Fra: Romanowska Daria <Daria.Romanowska@norconsult.com>
Sendt: 14. mai 2018 10:06
Til: Frøydis Ones
Kopi: Rosendahl Trude
Emne: RE: Alversund skule: forslag T-kryss, og løysing for buss ved ny skule
Vedlegg: C002.pdf; D001.pdf; E001.pdf; F001.pdf; LAY_U.PDF; C001.pdf; Venstresvingefelt Alversund.pdf

Fra: Frøydis Ones [<mailto:Froydis.Ones@lindas.kommune.no>]
Sendt: 26. januar 2018 10:25
Til: Skulstad Marianne <marianne.skulstad@vegvesen.no>
Emne: Alversund skule: forslag T-kryss, og løysing for buss ved ny skule

Emne: Alversund skole forslag T-kryss

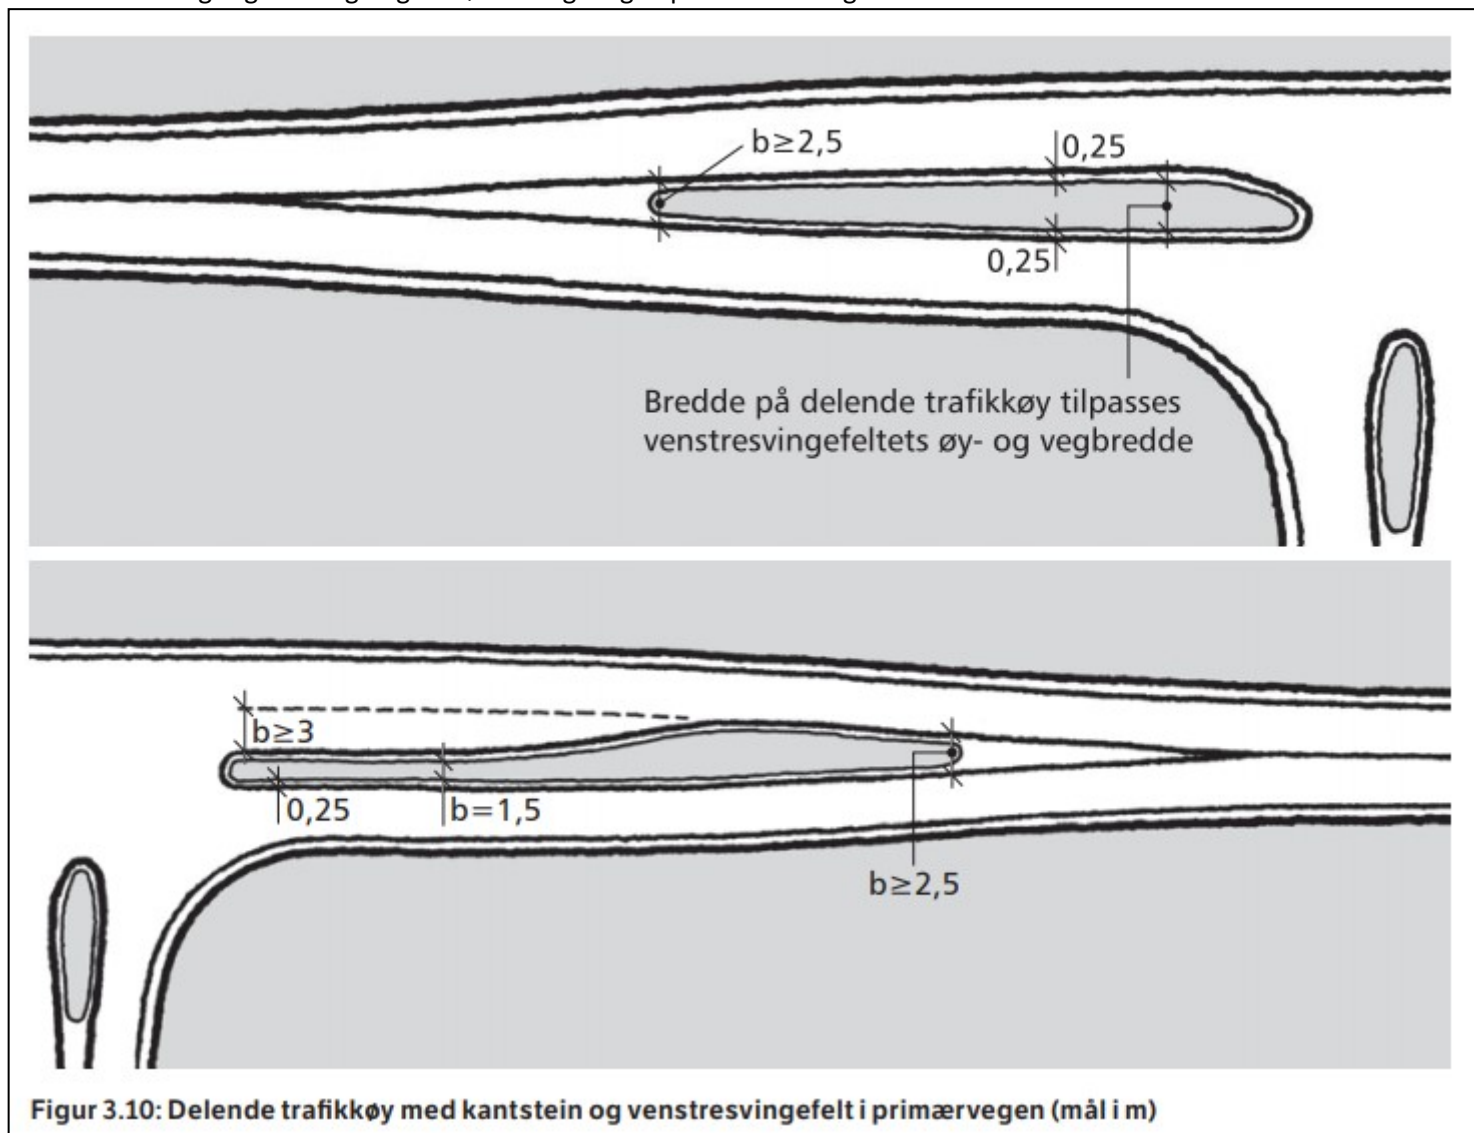
Nå har vi sett på de oversendte skissene.

Prinsippet for kryssutforming ser OK ut, og det er bra at dere har med venstresvingefelt på fv. 565.

Vi forutsetter at eksisterende avkjørsel fra fv. 565 til gnr. 137 bnr. 690 skal stenges, selv om dette ikke er vist i skissen.

Skissen er på et grovt nivå og litt vanskelig å lese. Det fremgår ikke detaljer som utforming av øyer (lengde og bredde), svingefelt, sikt, radius o.l. Generelt må krysset utformes i tråd

med vegnormalene, og det må fremgå hvilke krav som er lagt til grunn. Det må også avsettes areal til teknisk utstyr som belysning og skilt, samt nødvendig anelggsbelte.

De tekniske tegningene må vise at linjeføringen for trafikk på fylkesvegen er OK i begge retninger. På skissen fremstår linjeføringen som noe kantete, og kan ikke legges til grunn for et reguleringsplankart.

De tekniske tegningene bør følge reguleringsplanen når den legges ut på offentlig ettersyn. Etter vårt syn bør de være mer detaljerte enn de forelagte tegningene, for å sikre at løsningen er gjennomførbar.

Utforming av krysset med fylkesvegen er utformet basert på figur 3.10 i V121 Geometrisk utforming av veg og gatekryss. Krysstegning E001 viser bredde på deleøy ved venstresving som bør være 1,5 m, bredde på benstresvingefelt som bør være 3 m (selv om gjennomgående kjørefelt er 2,75 m). Deleøy på motsatt side er tilpasset til de breddene. Kantsteinsklaring 0,25 m langs begge øyene. Kjørefelt fra Radøy og mot Knarvik er utformet med svingradius min. 100 m, det for å sikre god utforming for den trafikkstrømmen (også vist på E-tegning). Feltet er også utvidet som for R100 m. Vedlagt også beregning av nødvendig lengde på venstresvingefelt.
